### Interpelacja w sprawie Projektu Technicznego Stałej Organizacji Ruchu dla ulicy Nowowiejskiej w Bezzreczu – ograniczenie wjazdu do posesji nr 65.

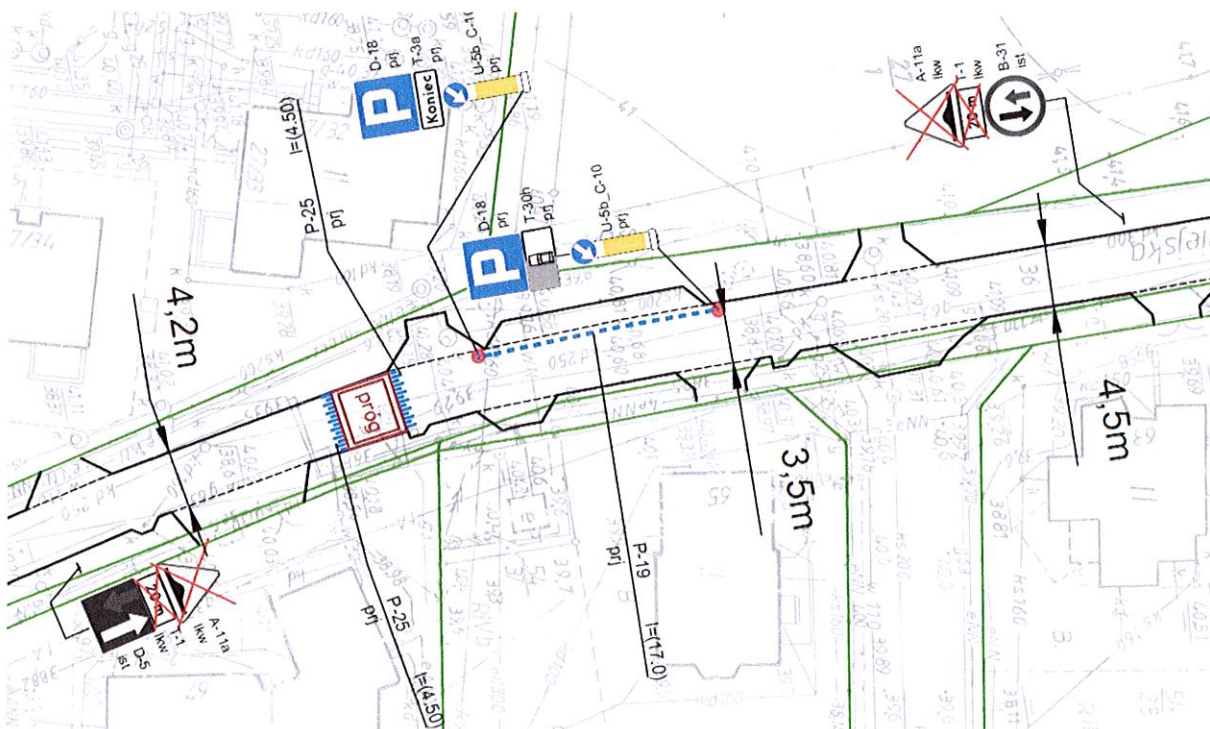
Podczas realizacji Projektu Technicznego Stałej Organizacji Ruchu dla ulicy Nowowiejskiej w Bezzreczu ujawniają się niedogodności, które pogorszą warunki ruchu pieszych i pojazdów. Jaskrawym przykładem niedogodności jest ograniczenie wjazdu do posesji nr 65 poprzez zamontowanie słupka przeszkodowego U-5b w świetle istniejącego wjazdu.

Nie jest zrozumiałe, dlaczego wdrożenie nowego Projektu Technicznego Stałej Organizacji Ruchu zamiast usprawnić ruch pieszych i pojazdów wprowadziło uciążliwości, które do tej pory nie występowały. Po zamontowaniu słupka przeszkodowego wyjazd samochodu dostawczego z posesji jest utrudniony, a przy zaparkowanych pojazdach będzie jeszcze bardziej utrudniony lub w przypadku nieco większego pojazdu niemożliwy. Podobna sytuacja mogą wystąpić w razie konieczności wjazdu karetki pogotowia ratunkowego lub wozu straży pożarnej.

Opisana sytuacja została przedstawiona na mapce i zdjęciach poniżej.

Okoliczni mieszkańcy są zbulwersowani wprowadzanymi zmianami. Nie zwracali się o usytuowanie parkingu wzdłuż posesji nr 65 i są zaskoczeni jego powstaniem. Oni go nie potrzebują, bo będzie dla nich utrudnieniem i miejscem kolizyjnym dla pojazdów poruszających się po ulicy jak i wjeżdżających i wyjeżdżających z posesji, a także pogorszeniem warunków zamieszkania. Do tej pory zatoka, w której obecnie utworzono parking była wykorzystywana jako mijanka, która usprawniała przejazd i podnosiła bezpieczeństwo dla mijających się pojazdów i pieszych, a po zrealizowaniu projektu SOR stanie się bardzo niebezpiecznym miejscem zarówno dla ruchu pojazdów jak i ruchu pieszych. Parkujące samochody ograniczą możliwość wjazdu i wyjazdu z posesji, a piesi z wózkami dziecięcymi będą musieli przeciskać się pomiędzy pojazdami parkującymi i będącymi w ruchu.

Usytuowanie omawianego parkingu pogorszy bezpieczeństwo zarówno w ruchu pieszym jak i pojazdów, a także pogorszy płynność w ruchu drogowym, dlatego zwracam się o przeanalizowanie projektu pod kątem problemów poruszonych w tej interpelacji i wykonanie niezbędnych zmian, z których odstąpienie od utworzenia parkingu przy posesji nr 65 wydaje się najbardziej sensowne.
